小型CNGトラックのエンジン電子制御コントローラのリコールについて

平成 19年5月31日

リコール届出番号1893

改善箇所説明図

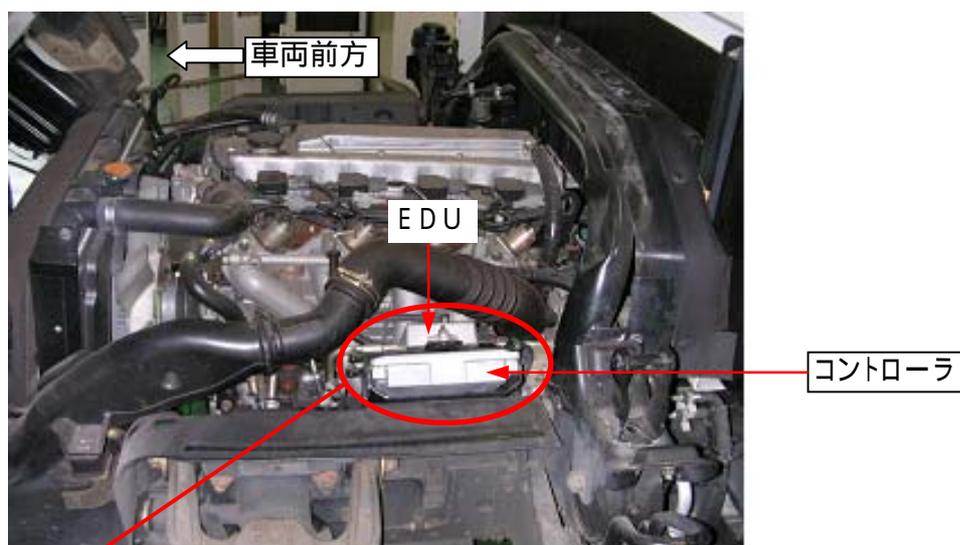
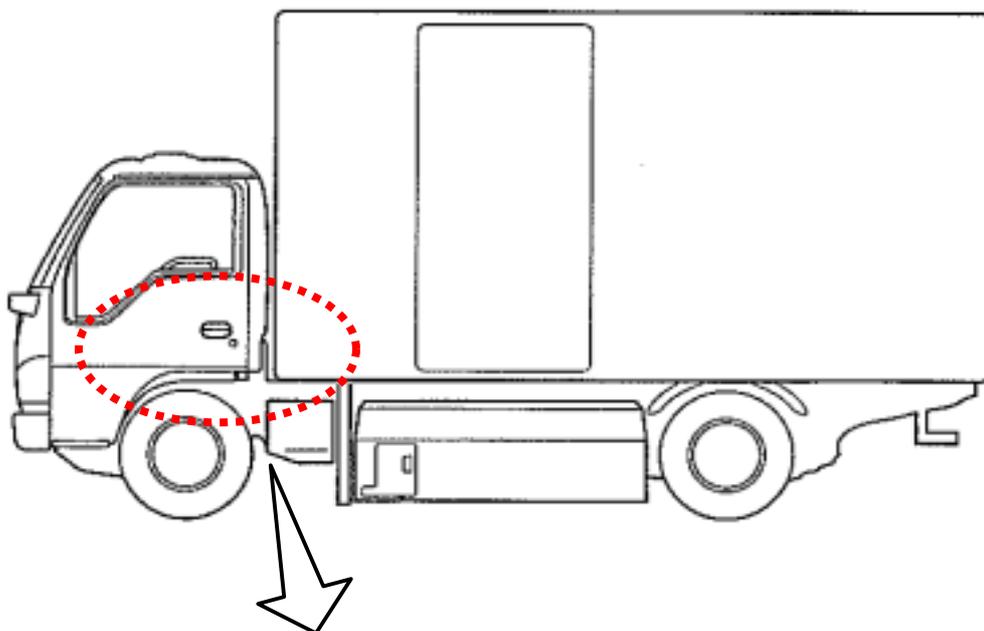
基準不適合箇所

圧縮天然ガス自動車において、エンジンの電子制御コントローラのプログラムが不適切なため、スロットルモーターと燃料噴射装置を駆動する電気駆動装置（EDU）内のトランジスタに過大な電流が流れるものがある。そのため、そのまま使用を続けると、当該装置内部のヒューズが熔断し、燃料噴射装置が作動しなくなり、最悪の場合、走行中にエンストし、再始動できなくなるおそれがある。

改善の内容: 全車両、プログラムを変更した電子制御コントローラと交換する。

識別: コントローラ本体に白色シールを貼付する。
